新潟県中越沖地震後の設備健全性に係る点検・評価計画書（建物・構築物編）の変更点

(柏崎刈羽原子力発電所 2号機の例)

新潟県中越沖地震後の設備健全性に係る点検・評価計画書（建物・構築物編）(18 ページ)

※ 3～5号機についても、2号機と同様の改訂を実施。

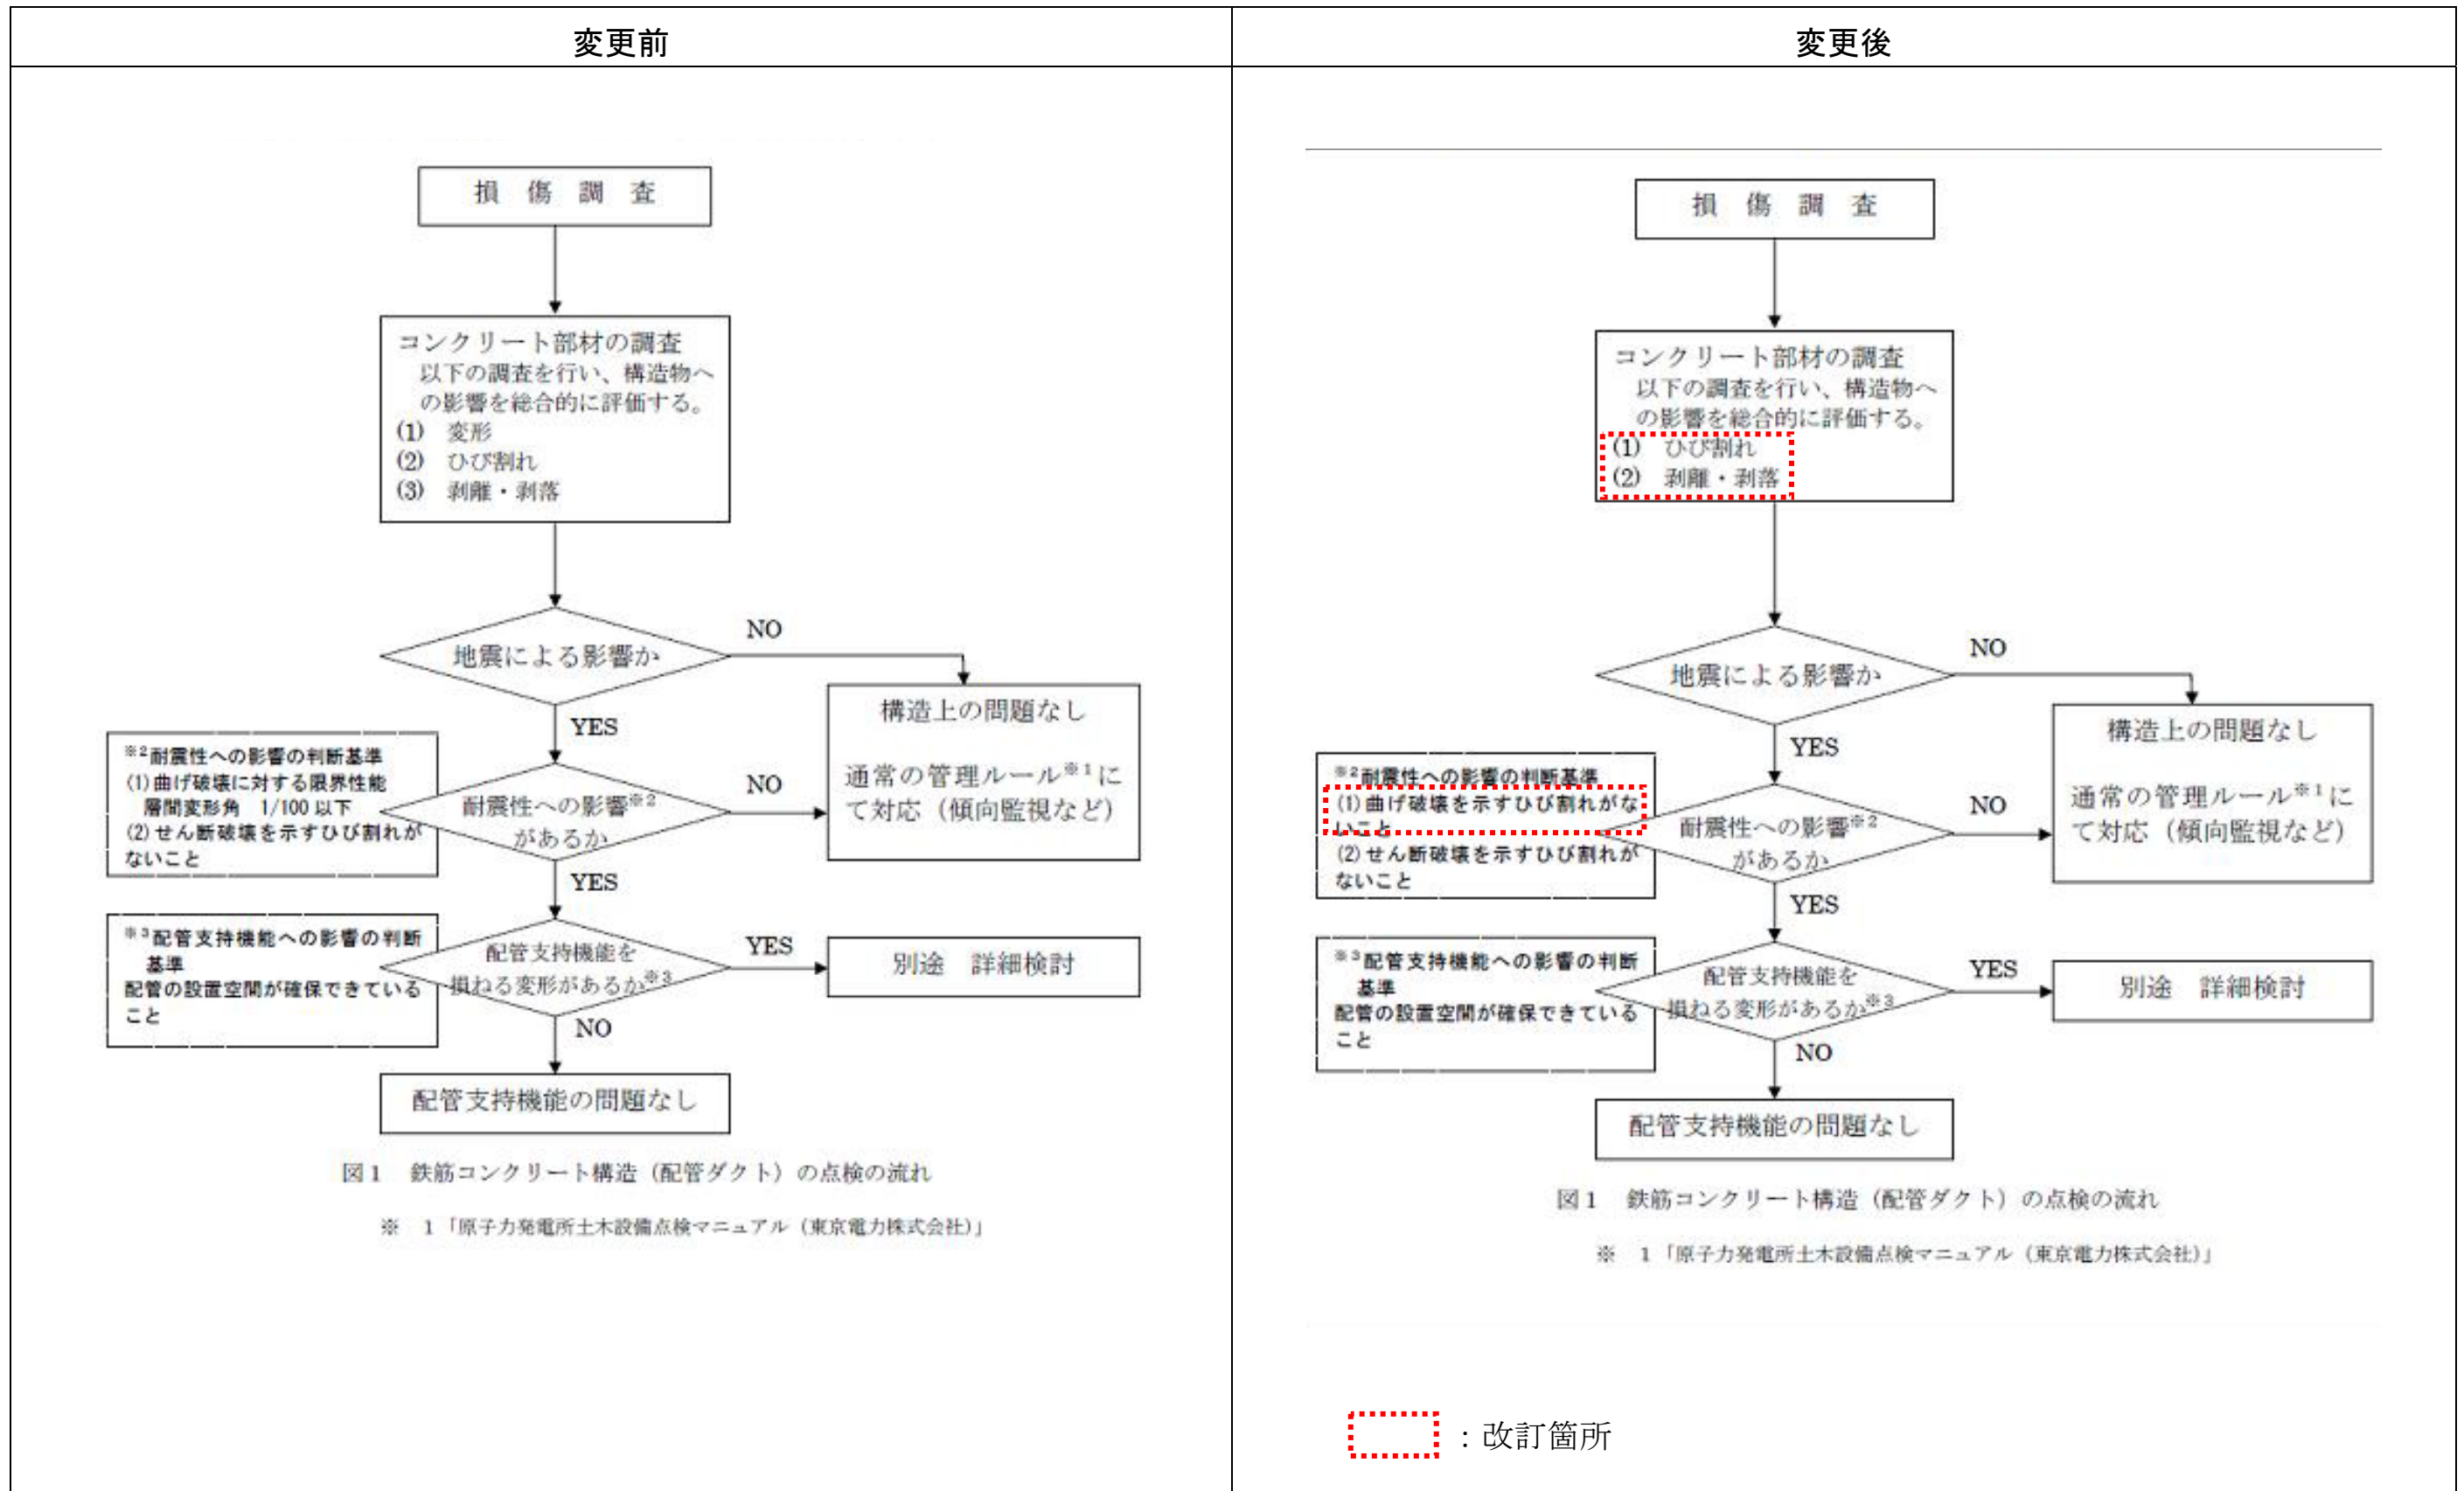
※3～5号機についても、2号機と同様の改訂を実施。
